OFICIO N° 1259-2023-ANA-DCERH

Asunto : Opinión No Favorable al Informe Técnico Sustentatorio N° 6 para el proyecto Central Hidroeléctrica San Gaban III", presentado por Hydro Global Perú S.A.C.

INFORME TECNICO N° 0103-2023-ANA-DCERH/WQQ

ASUNTO : Opinión al Informe Técnico Sustentatorio N° 6 para el proyecto Central Hidroeléctrica San Gabán III", presentado por Hydro Global Perú S.A.C.

Figura 1: Dirección del flujo de agua de no contacto

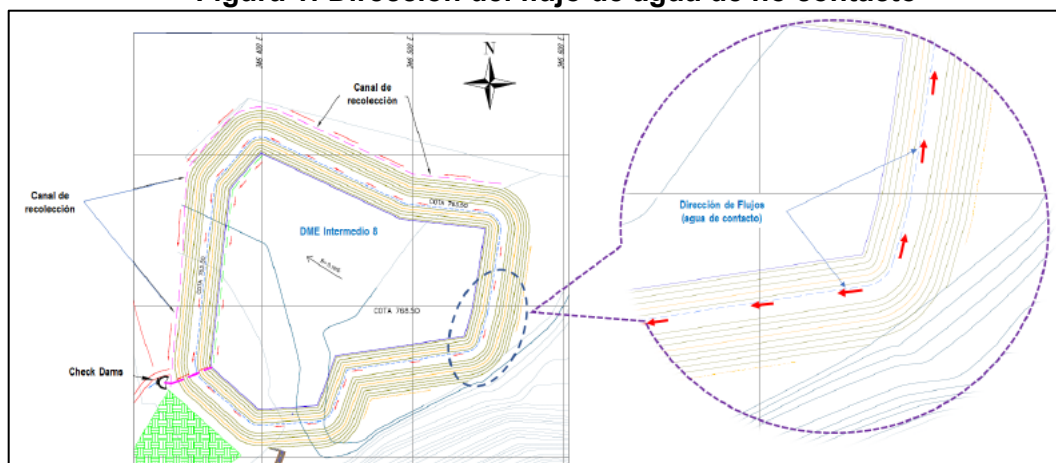
Respecto a lo señalado por el administrado, es preciso señalar que la verificación de la generación de drenaje ácido en el DME Intermedio 8 debió realizarse previo a la presentación del ITS, con el fin de sustentar que no se generarán agudas ácidas.

Además, no se describe el manejo (captación, transporte y/o disposición final) de las aguas que caerán sobre el DME Intermedio 8 en el caso de impermeabilización de la base.
